4-3 特定共同住宅等の運用に係る質疑応答について

平成 18 年 11 月 30 日
消 防 予 第 5 0 0 号
消 防 庁 予 防 課 長 通 知

設定例1

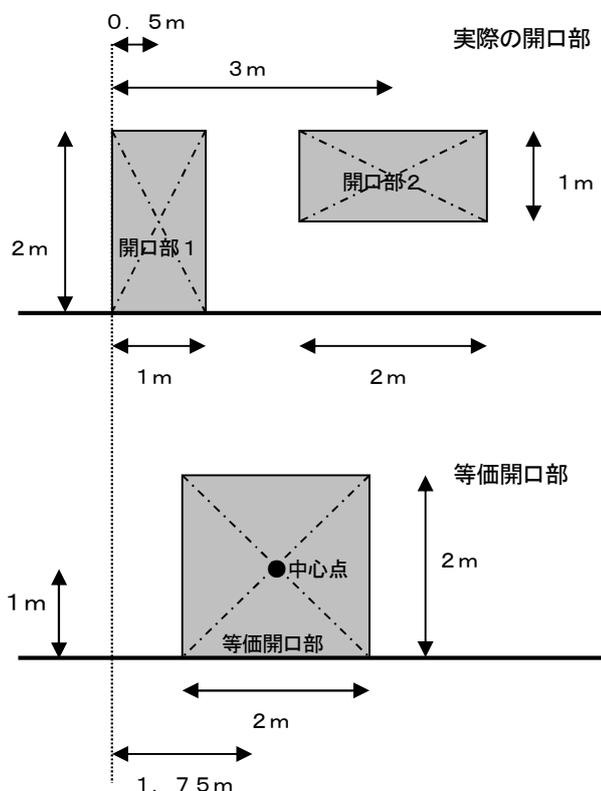
問19 「等価開口部から噴出する熱気流の面の中心点」は、どのように設定するのか。

(答) 等価開口部の合成方法は、188号通知第2第5号(1)に示したとおりであるが、等価開口部の中心点は、複数開口部の面積重心の位置である。

等価開口部の求め方

- ① 高さは開口部1、2の最大の高さ:2m
- ② 面積は開口部1、2の面積の合計:4m²
- ③ 従って、幅は2m
- ④ 中心位置は面積重心:
左破線を基準として面積重心を求めると、
 2.0×0.5 (開口部1)
 $+ 2.0 \times 3.0$ (開口部2)
 $= 4.0 \times L$ (等価開口部)
となることから左破線より右側に $L=1.75\text{m}$ (高さ1m)が中心点となる。

(1) 隣接する住戸等の場合

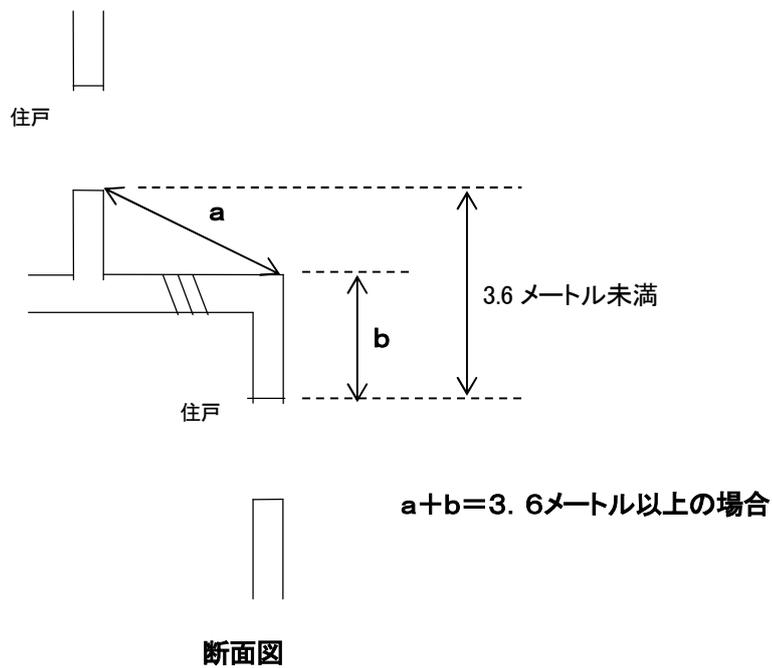
問26 位置・構造告示第3第3号(2)により、住戸等の外壁に面する開口部は、当該住戸等に接する他の住戸等の開口部との間に設けられる外壁面から「0.5メートル以上突出した耐火構造のひさし、床、そで壁その他これらに類するもので防火上有効に遮られていること。」と規定されているが、(1)及び(2)の場合は、これと同等とみなしてよいか。

(答) (1) 及び (2) とともにお見込みのとおり。

図1（電流制限器がある場合）

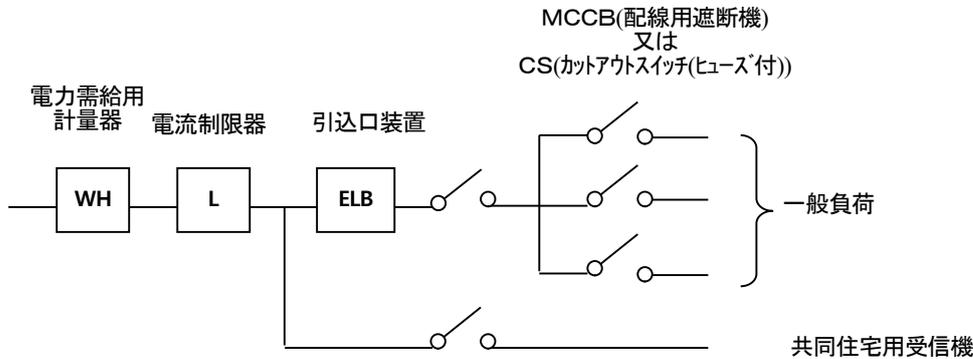
問57 交流低圧屋内幹線から他の配線を分岐させずにとる方式としては、内線規程（J E A C - 8 0 0 1 - 2 0 0 5、日本電気協会）の引込口装置付近の配線として、「電流制限器と引込口装置の間に、消防用設備等の専用の分岐開閉器を施設する場合があります」とされていることから、下図による方式としてよいか。

（答） 差し支えない。

なお、この方式は、交流低圧屋内幹線の開閉器が遮断されても電源機能に支障を生じないことが目的で、未入居、長期の留守等により住戸等が未警戒となることを防止する上でも有効な配線方式であるが、電気の供給契約、電気料金の負担等の観点から当該住戸に電気を供給できない場合にあっては、次の措置が講じられていることが必要となる。

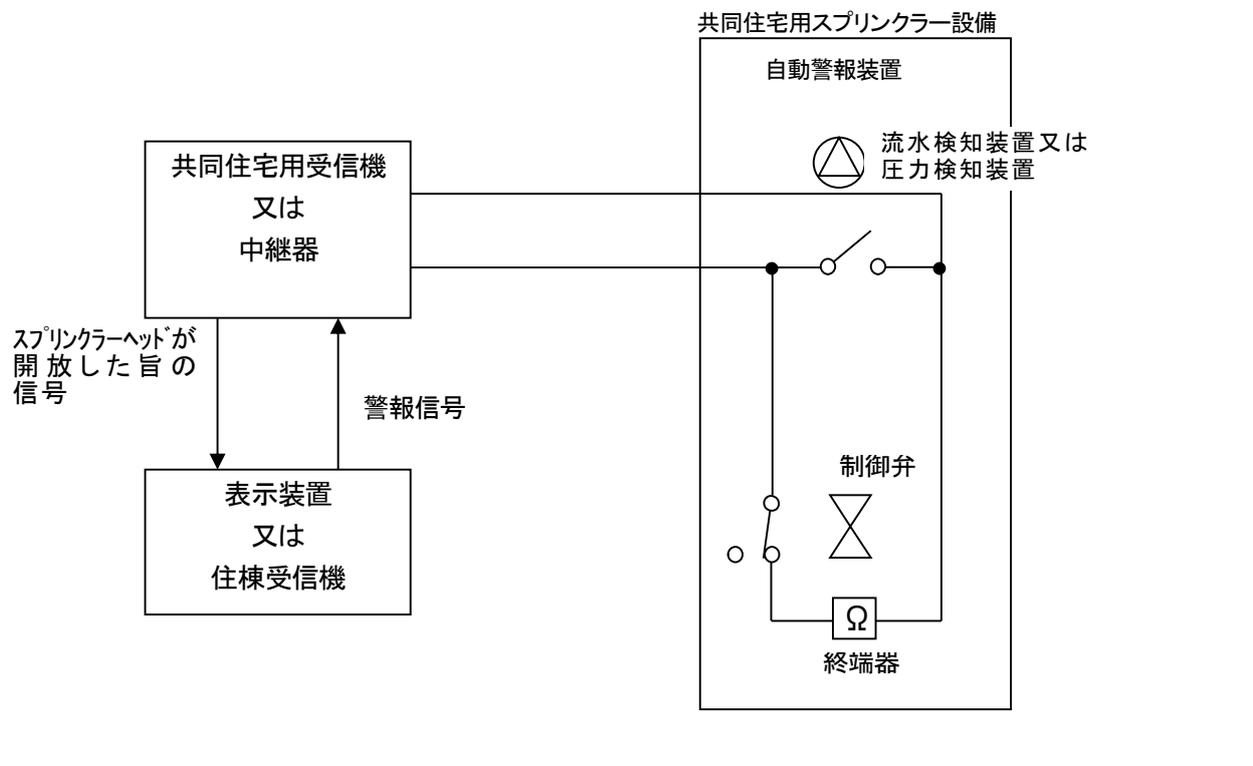
問60 共同住宅用スプリンクラー設備と共同住宅用自動火災報知設備の感知器が併設される住戸、共用室又は管理人室において、下記のように共同住宅用受信機に接続させることは差し支えないか。

(答) 差し支えない。

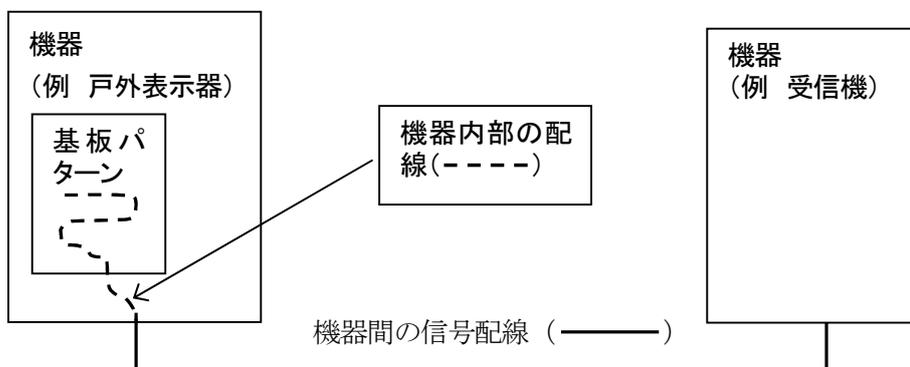
問6 19号告示第4、1(2)において、共同住宅用非常警報設備の音声装置は一の起動装置の操作により一斉に鳴動させることとされているが、階段室型特定共同住宅等の場合は、階段室等ごとに鳴動させる方式としてよいか。

(答) 差し支えない。

なお、共同住宅用非常警報設備の設置が必要な部分に対し、令21条に従い自動火災報知設備を設置する場合も同様である。
